FORMULARZ AUDYTU BRD		Arkusz 1
Audytor	Joanna Wachnicka	
Data, Godzina	03.08.2017 16:27	
Pogoda	Zachmurzenie: Częściowe

METRYKA WEDŁUG INWENTARYZACJI			
NR PRZEJŚCIA	4330		
DZIELNICA	Ursynów	KATEGORIA	Powiatowa
ULICA	Kłobudzka	LICZBA PASÓW	3
SKRZYŻOWANIE ZJAZD	Kłobudzka 18		
OPIS	przez Kłobudzka, przystanek "Taborowa 02"

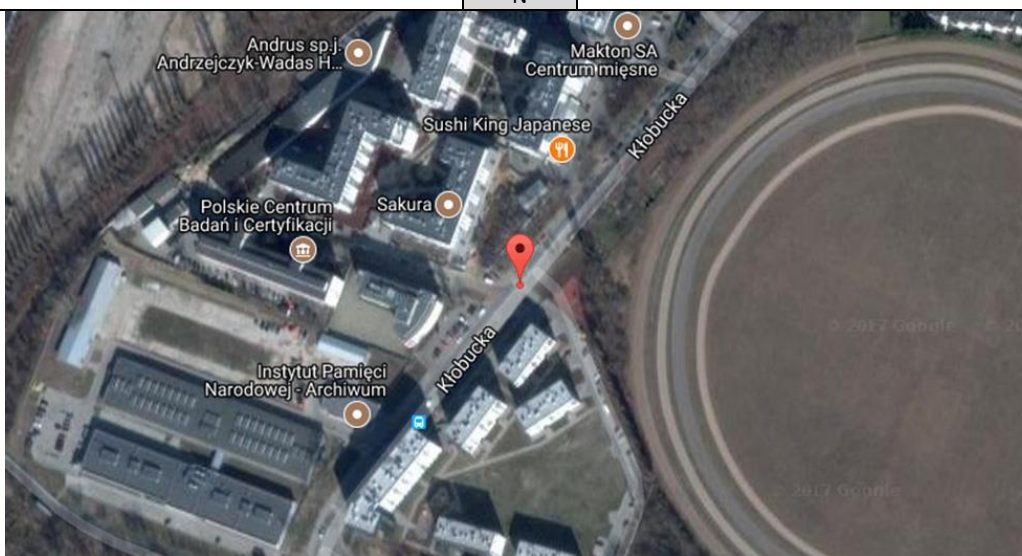
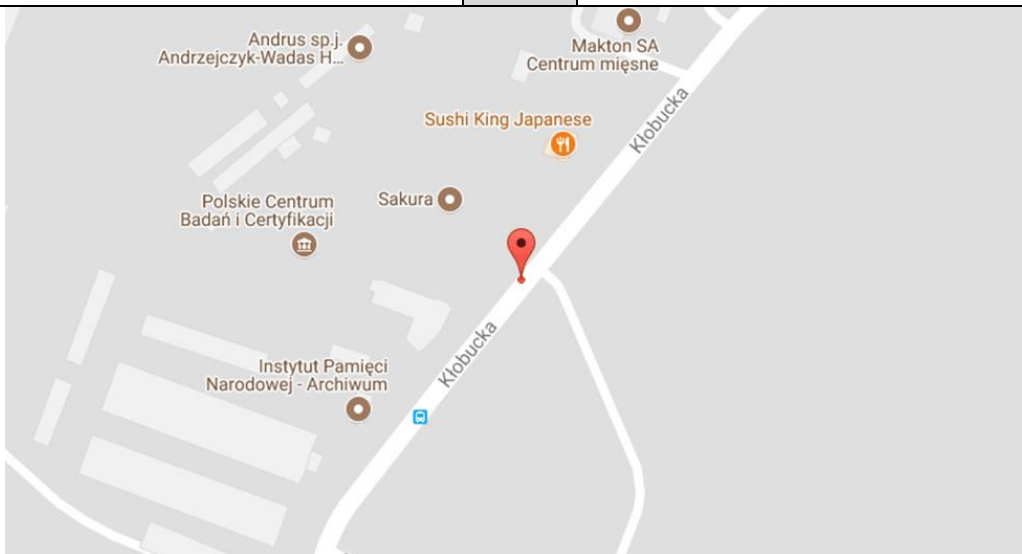
1. Przejście znajduje się na jezdni o przekroju 1 x 3 i ma długość 10 m. Pieszy ma więc niepotrzebnie wydłużoną drogę przejścia dla pieszych dla pieszych. Dwa pasy w jednym kierunku (w tym jeden lewoskręt) powodują, że istnieje ryzyko, iż jeden kierowca się zatrzyma w celu ustąpienia pierwszeństwa pieszemu, a drugi tego nie zrobi myśląc, np. że tamten oczekuje na zjazd w lewo i dojdzie do tragedii. Pojazdy w obrębie przejścia poruszają się z dużą prędkością. Najechanie na pieszego z dużą prędkością może skutkować bardzo ciężkim wypadkiem a nawet wypadkiem śmiertelnym.

2. Przed przejściem w odległości ok. 14 metrów odnotowano samochody zaparkowane na chodniku przy jezdni, które ograniczają widoczność. Ograniczenia widoczności mogą powodować bardzo groźne w skutkach sytuacje na drodze. Kierujący zbliżający się do przejścia muszą mieć możliwość dostrzeżenia pieszych zbliżających się do przejścia, i jednocześnie piesi muszą mieć możliwość obserwacji potoków ruchu. Kierowca oraz pieszy mają swoje prawa i obowiązki. Kierowca powinien dostosować swą prędkość, aby zatrzymać się w przypadku gdy pieszy wkroczy na przejście dla pieszych. Pieszy natomiast powinien upewnić się, że może przekraczać przejście dla pieszych. W sytuacji gdy występują ograniczenia widoczności kierowca i pieszy nie są w stanie zrealizować swoich obowiązków, w zakresie dostosowania dynamiki ruchu i upewnienia się co do możliwości dalszego przemieszczania. Pieszy widząc przejście dla pieszych ma wrażenie, że jest bezpieczny i często wkracza na jezdnię, natomiast kierujący nie mając szans na dostrzeżenie pieszych z odpowiednim wyprzedzeniem. Użytkownicy są zaskakiwani i może okazać się, że ich prędkość jest zbyt duża aby bezpiecznie zatrzymać pojazd.

Wobec tego w tym miejscu zaleca się instalację sygnalizacji świetlnej wzbudzonej przez pieszego.

Należy zastosować fizyczne środki uniemożliwiające parkowanie w obszarze wymaganych pól widoczności.
